Dodatek č. 4 ke Smlouvě o dílo č. 0022/0/OPRI/20
uzavřený podle ustanovení § 2586 a násl. zákona č. 89/2012 Sb., občanský zákoník,
v platném znění (dále jen „občanský zákoník“)

ZMĚNOVÝ LIST STAVBY

Stavba: **ZŠ Nepomuckého, zateplení objektu a výměna oken**

OPRAVA ŘÍMSY

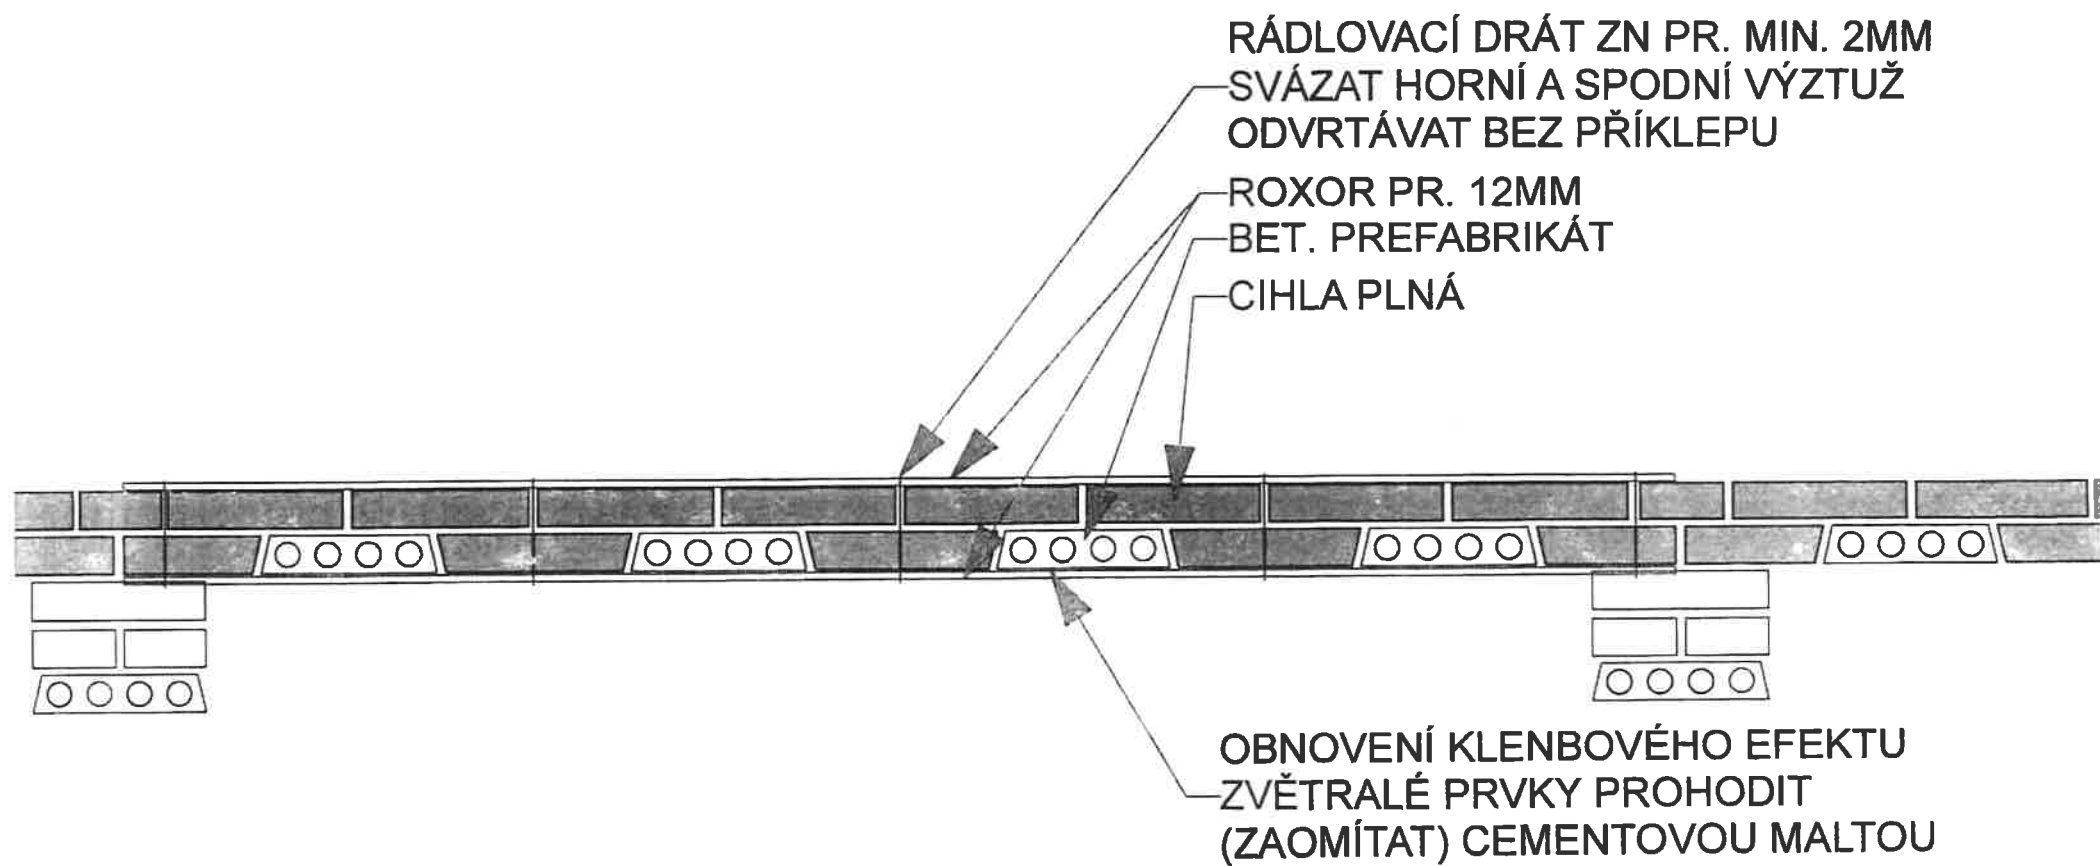
Stavební oddíl: Architektonicko stavební	Část: Svislé a kompletní konstrukce																																
Popis změny: Sanace degradované severní římsy.																																	
Zdůvodnění změny: V průběhu odstraňování omítek bylo zjištěno, že část kce korunové římsy vč. ozdobných prvků severní fasády je degradovaná, staticky nestabilní. Bylo rozhodnuto o sanaci této římsy.																																	
Posouzení změny - autorský dozor projektanta: Autorský dozor souhlasí a doporučuje realizaci. 																																	
Posouzení změny - technický dozor    PROVOZ, CZ David 182 00 FI DIČ: CZ28167																																	
Dopady:

POHLED NA STŘECHU - OPRAVA HLAVNÍHO OBJEKTU

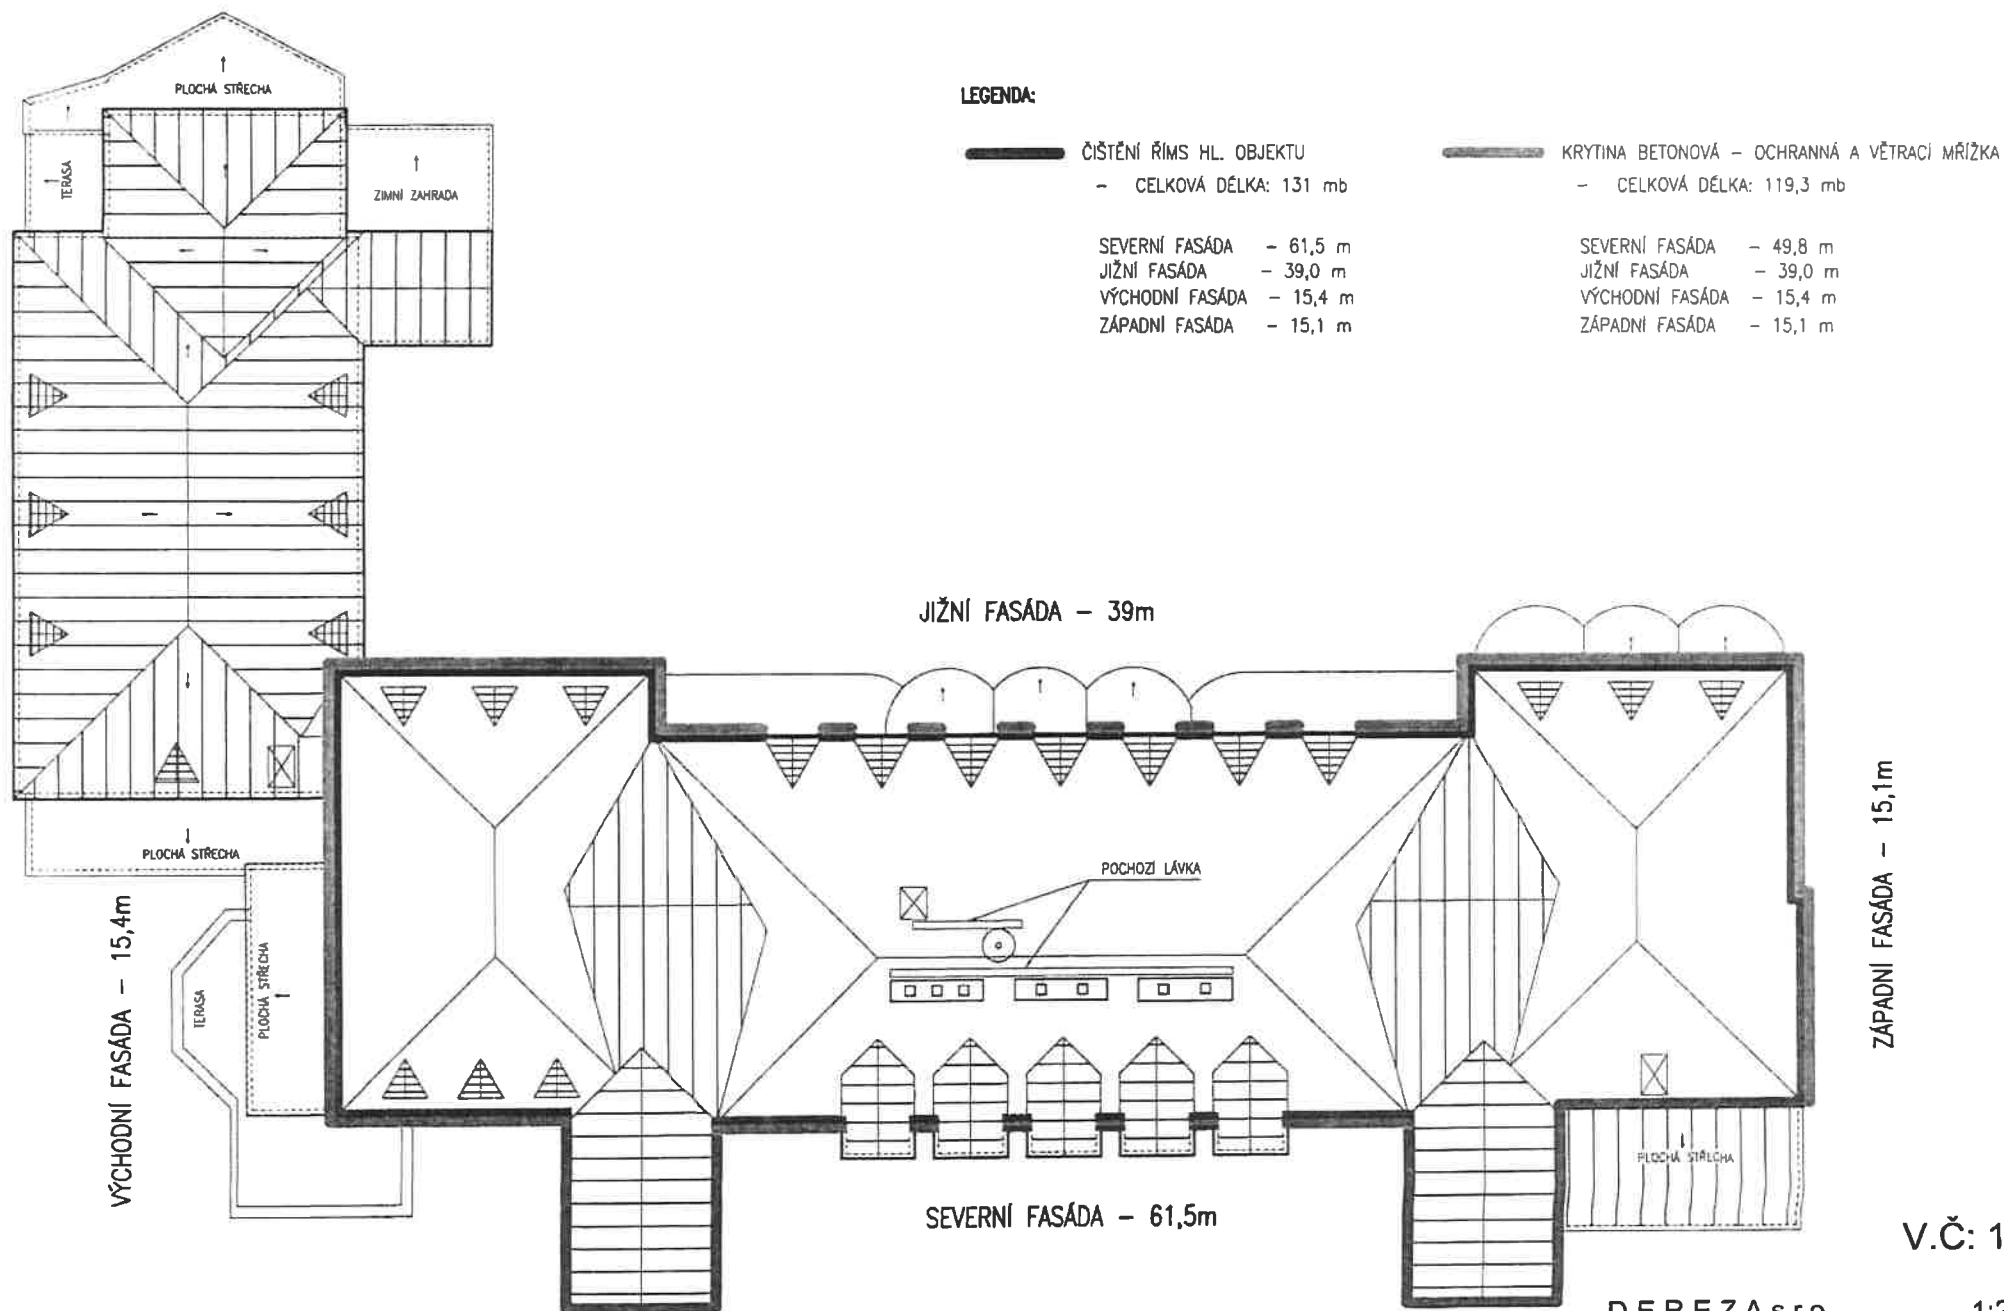
Stavební oddíl: Architektonicko stavební	Část: Ostatní výrobky																
Popis změny: V průběhu stavby bylo zjištěno, že na střešních římsách jsou zbytky stavebního materiálu. Tento materiál zatěžuje římsy a bylo nutno jej odstranit.																	
Zdůvodnění změny: Vyčištění římsy od stavebního materiálu z důvodu zatížení.																	
Posouzení změny - autorský dozor projektanta: AD souhlasí s realizací.																	
Posouzení změny - technický dozor OVISOVILLA STUDIO OWO.CZ David 182 00 Pl. m. DIC: CZ28107																	
Dopady:

NÁZEV	VZT komín
VÝKRES ČÍSLO	21207-2-0
KS	1

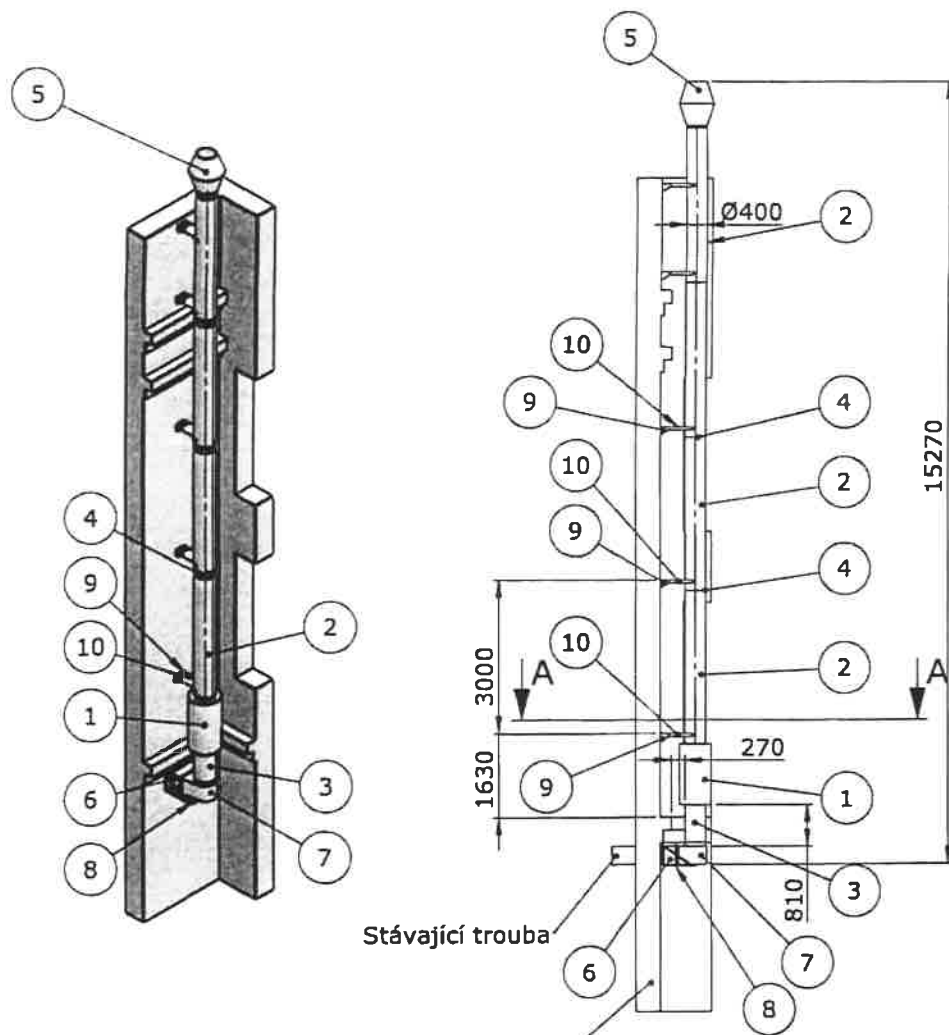
Stavební oddíl:	Architektonicko stavební	Část:	Ostatní výrobky
Popis změny: V průběhu stavby bylo stávající VZT potrubí demontováno a architektem požadováno potrubí nové. Bylo schváleno nové kulaté potrubí v požadovaném odstínu.			
Zdůvodnění změny: Vzhledové provedení jižní fasády dle požadavku architekta.			
Posouzení změny - autorský dozor projektanta: AD souhlasí a doporučuje odsouhlasit změnu, která nemá negativní vliv na tepelné technické parametry objektu.			
Posouzení změny - technický dozor OBŠTOUKAŘEVO  			
Dopady:	do projektové dokumentace:	ne	zapracovány
	do časového plánu:	ano	zapracovány
	do ceny: ano		
		zvýšení o:	91 248,00 Kč
		s DPH 21%	110 410,08 Kč
		snížení o:	
		s DPH 21%	0 Kč
			0 Kč

PŮDORYS 3.NP + ŘEZ - TERASA

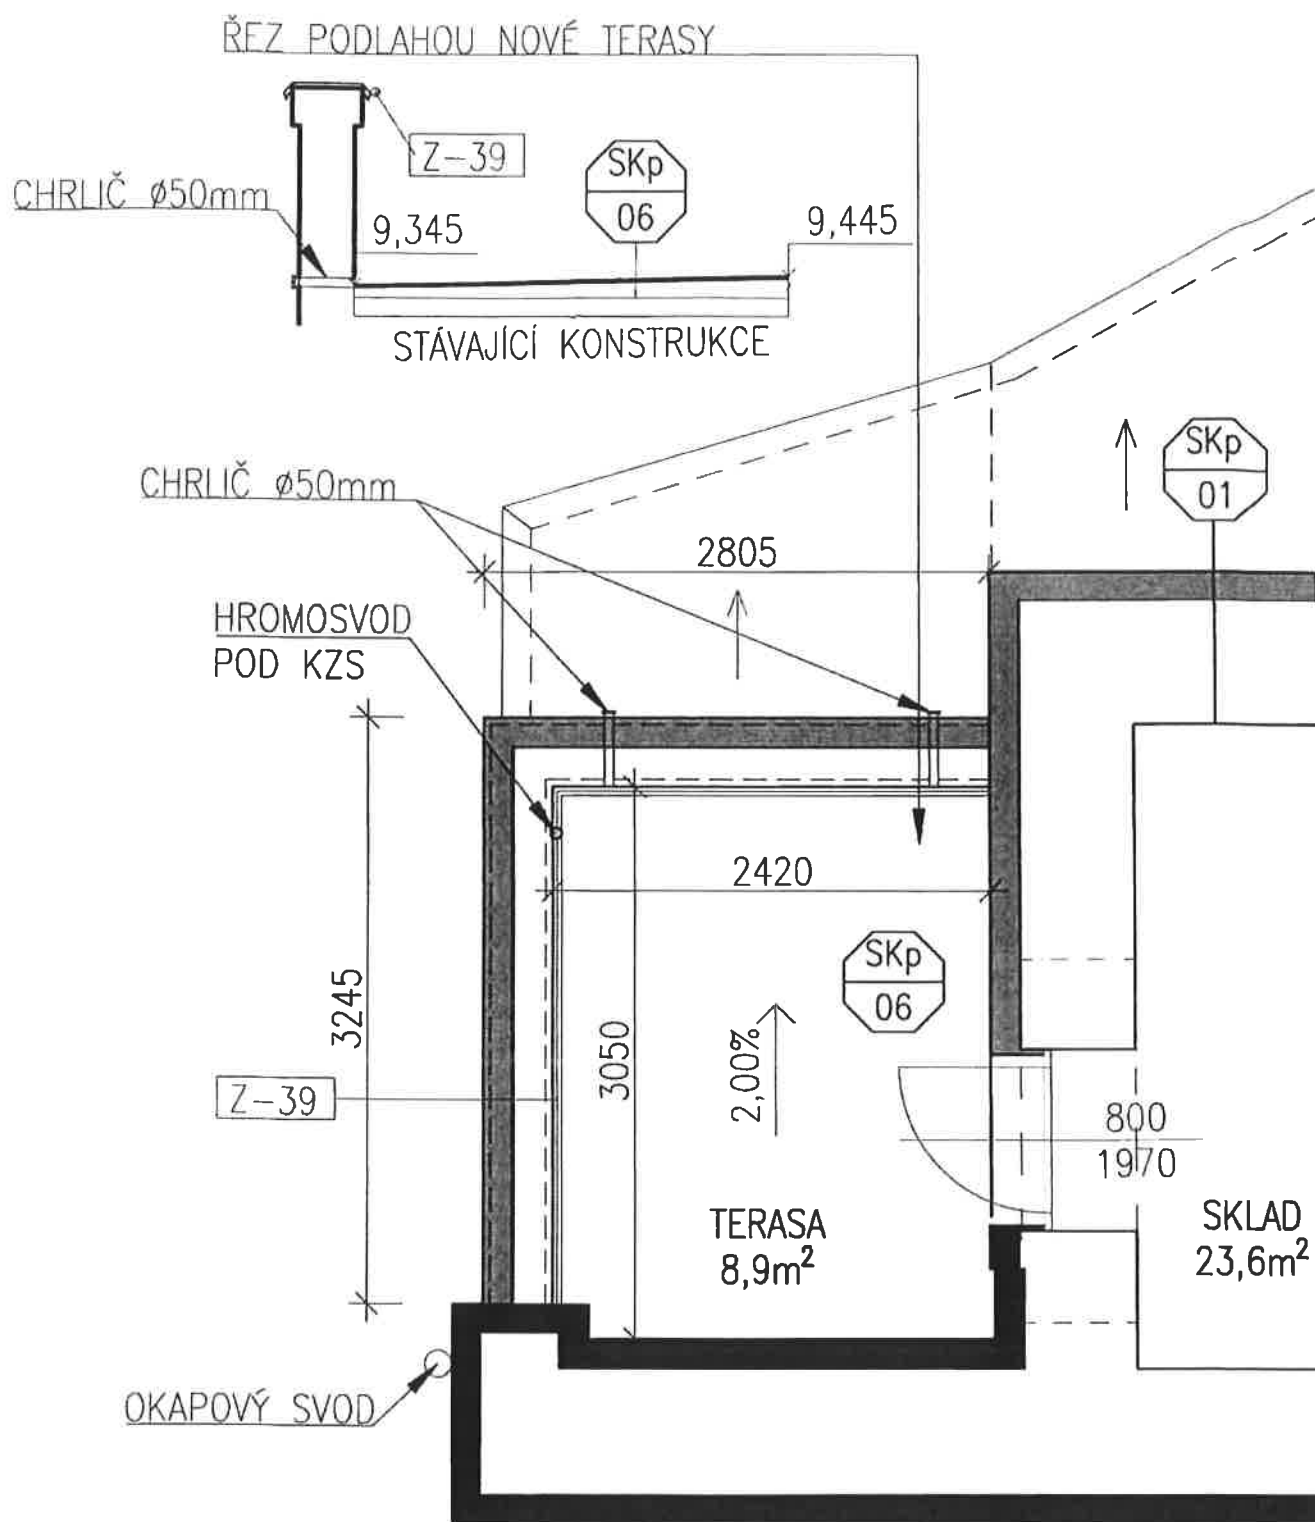
Stavební oddíl:	Architektonicko stavební	Část:	Ostatní výrobky
Popis změny: V průběhu stavby po demontáži stávajícího zastřešení bylo rozhodnuto architektem o přespádování terasy.			
Zdůvodnění změny: Upravená skladba terasy (hydroizolace vč. dlažeb).			
Posouzení změny - autorský dozor projektanta: AD souhlasí s realizací.			
Posouzení změny - technický dozor OSOUHLA SĚNO  OWO CZ 10200 DIČ: CZ2813			
Dopady:	do projektové dokumentace:	ne	zpracovány
	do časového plánu:	ano	zpracovány
	do ceny: ano		
		zvýšení o:	50 528,00 Kč
		s DPH 21%	61 138,88 Kč
		snížení o:	0 Kč
		s DPH 21%	0 Kč
